OBJET :
AVIS SUR LE PROJET
ARRETE DU PLAN LOCAL
D'URBANISME
INTERCOMMUNAL (PLUI)
DE GRAND-ORLY SEINE
BIEVRE

Liste des observations/demandes de modifications sur le projet de PLUi Grand-Orly Seine Bièvre

COMMUNE DE CACHAN

4.6.2 Patrimoine naturel

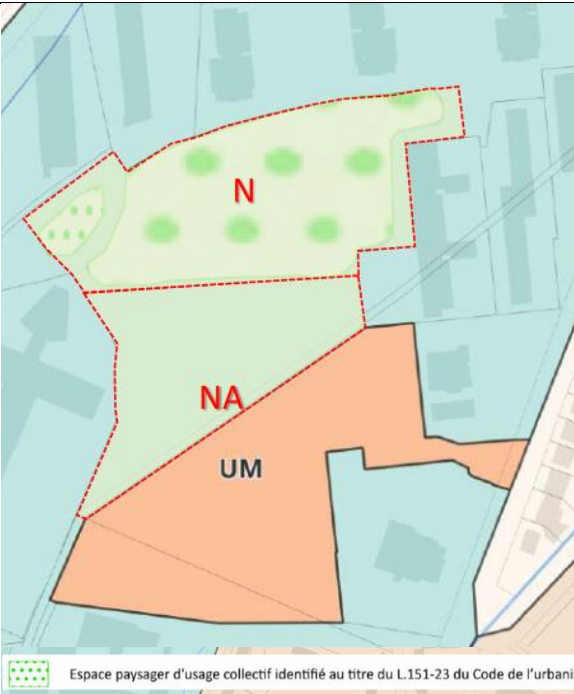
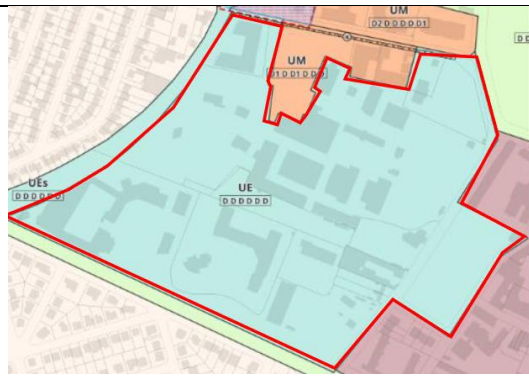
Numéro de la remarque	Article/disposition concernée	Proposition de modification (pour le PLUi approuvé) Faire apparaître les modifications souhaitées en rouge rouge barré	Justification de la modification
CA93	Cachan	La ville souhaite pouvoir compléter cette partie en y ajoutant un inventaire/ cartographie des arbres remarquables à préserver, dans un premier temps ne concernera que les arbres en gestion publique.	Identifier le patrimoine arboré de la commune pour le protéger et le valoriser

4.6.4 Emplacements réservés

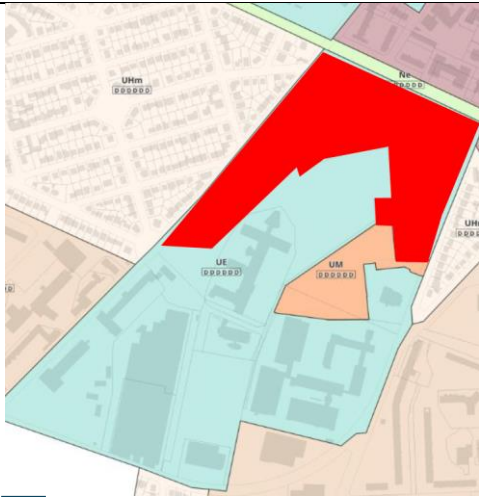
Numéro de la remarque	Article/disposition concernée	Proposition de modification (pour le PLUi approuvé) Faire apparaître les modifications souhaitées en rouge rouge barré	Justification de la modification
CA94	4.6.4 Emplacements réservés Cachan	La numérotation ne semble pas logique A reprendre	Correctif de mise en forme
CA95	5.1.d Plan de zonage/ 4.6.4 liste des emplacements réservés	Malgré le plan de zonage communal, l'échelle proposée ne permet d'identifier et localiser précisément les emplacements – une formalisation à une échelle plus précise permettrait une meilleure lecture. Prévoir si possible d'insérer un zoom « cartographié » dans les tableaux pour préciser les parcelles/ partie des parcelles concernées	Correctif de mise en forme

5.1 Plans de zonage

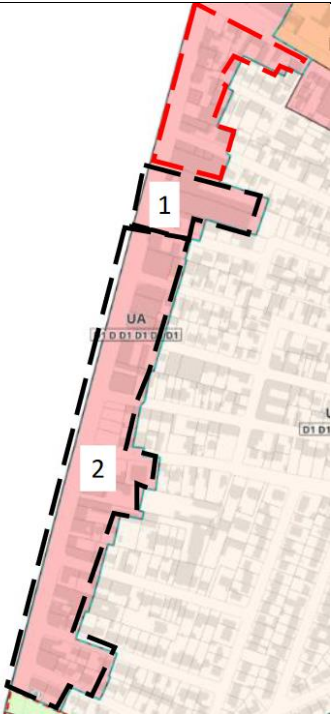
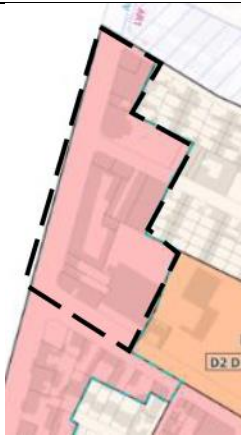
Numéro de la remarque	Zone/Disposition concernée	Proposition de modification (pour le PLUi approuvé) Faire apparaître les modifications souhaitées en rouge rouge-barré	Justification de la modification	Pièce jointe	
CA96	5.1.d Plan de zonage Cachan UM Cartouche de sous-secteur	Modification du sous-secteur rue de la gare avec adaptation indice hauteur maximum D3 Modification du cartouche indices UM D1DDDD D4 D3	Correctif matériel et mise en correspondance avec le règlement écrit

CA97	5.1.d Plan de zonage Cachan UE	Nécessité de création d'un secteur en zone N et Na au cœur du campus pour renforcer la protection des espaces paysager (aujourd'hui en EBC) et étendue sur la partie sud pour permettre la réalisation de projet d'agriculture urbaine – En cohérence avec l'AOP Nature et bien-être et la déclinaison communale	Renforcer les protections des espaces de natures en ville, favoriser la biodiversité et permettre la réalisation de projet d'agriculture urbaine	 Espace paysager d'usage collectif identifié au titre du L.151-23 du Code de l'urbanisme
CA98	5.1.d Plan de zonage Cachan UE Création d'un sous-secteur	Création d'un sous-secteur et intégration d'un nouveau cartouche indices UE D D D D D D1	Harmonisation des hauteurs	 Sous- secteur concerné par le cartouche modifié

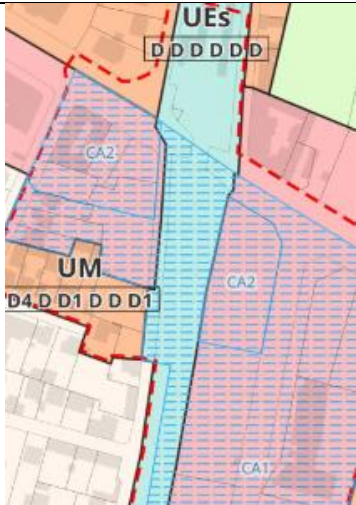
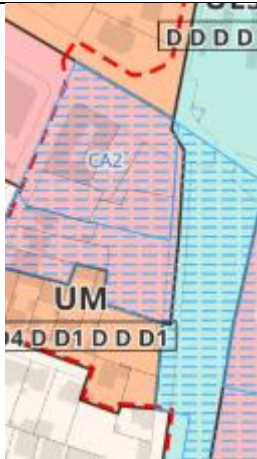
CA128	5.1.d Plan de zonage Cachan Périmètres OAP Aristide Briand et secteur plan masse	Correction du périmètre de l'OAP Aristide Briand (séquence sud) – Secteur à retirer du périmètre de l'OAP en aplat rouge			
CA129	5.1.d Plan de zonage Cachan	Identification du sous-secteur UA correspondant au plan masse (sous-secteur en rouge) et Correction du cartouche d'indices tel que UA D1D1D1D1D1D1		Plan de secteur masse révisé (annexe 8)

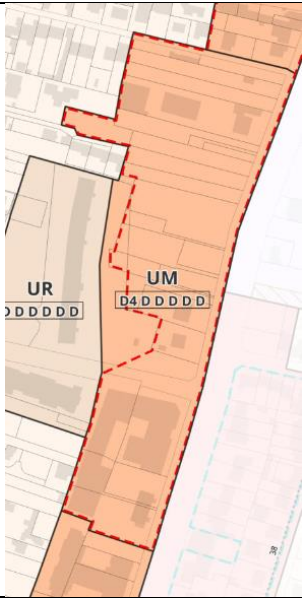
CA101	5.1.d Plan de zonage Cachan UA Sous-secteur A Briand	Demande de création de 2 sous-secteurs pour : -appliquer les indices de hauteur et d'emprise maximum tenant compte de l'existant et des orientations de transition et d'insertion urbaine contenues dans l'OAP Aristide Briand La limite est constituée par la rue des Jardins Création de 2 cartouches d'indices : Pour le sous-secteur 1 : UA D D D D1 D D1 Pour le sous-secteur 2 : UA D D D D1 D D	Harmonisation de hauteurs autorisées tenant compte des orientations de l'OAP Aristide Briand, notamment volonté d'insertion urbaine qualitatif pour les projets neufs de construction =Mise en cohérence de l'OAP et du règlement	
-------	---	---	---	---

CA102	5.1.d Plan de zonage Cachan UA Sous-secteur	Modification du cartouche indices du sous-secteur dans la zone UA correspondant à la séquence Nord de l'OAP Aristide Briand : UA D D D D D D1	Correctif de mise en cohérence OAP et règlement	
CA103	5.1.d Plan de zonage Cachan UHm Création d'un sous- secteur	Création d'un sous-secteur pour permettre la mise en cohérence de l'OAP Cousté /Dolet / Guichard/ Vigne avec le règlement (fiches indice à modifier voir demande de création d'un nouvel indice hauteur) Création d'un cartouche indice : UHm D1 D1 D1 D D D1	Mise en cohérence du règlement avec l'OAP

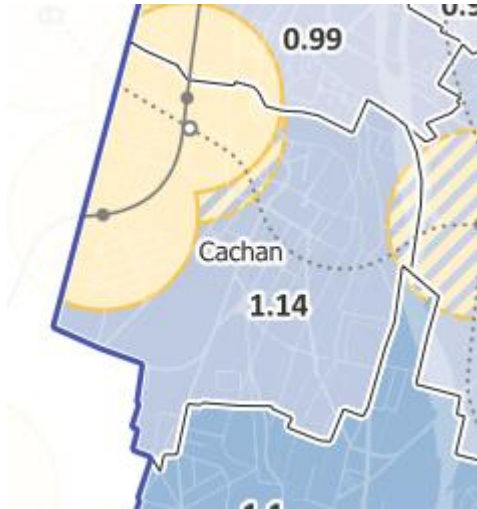
CA107	5.1 Plan de zonage Cachan	A supprimer plan de hauteurs spécifiques CA2	Mise en cohérence avec l'OAP secteur gare	 Map for CA107 showing urban planning zones: UES (top), CA2 (middle), UM (bottom left), and CA1 (bottom right). Specific height codes are indicated: D D D D D D (top), D4, D D1 D D D1 (middle), and D D D D D D (bottom).
CA108	5.1 Plan de zonage Cachan	A supprimer plan de hauteurs spécifiques CA1 pour la partie située l'ouest des voies ferrées	Mise en cohérence avec l'OAP secteur gare	 Map for CA108 showing urban planning zones: UES (top), CA2 (middle), UM (bottom left), and CA1 (bottom right). Specific height codes are indicated: D D D D D D (top), D4, D D1 D D D1 (middle), and D D D D D D (bottom).
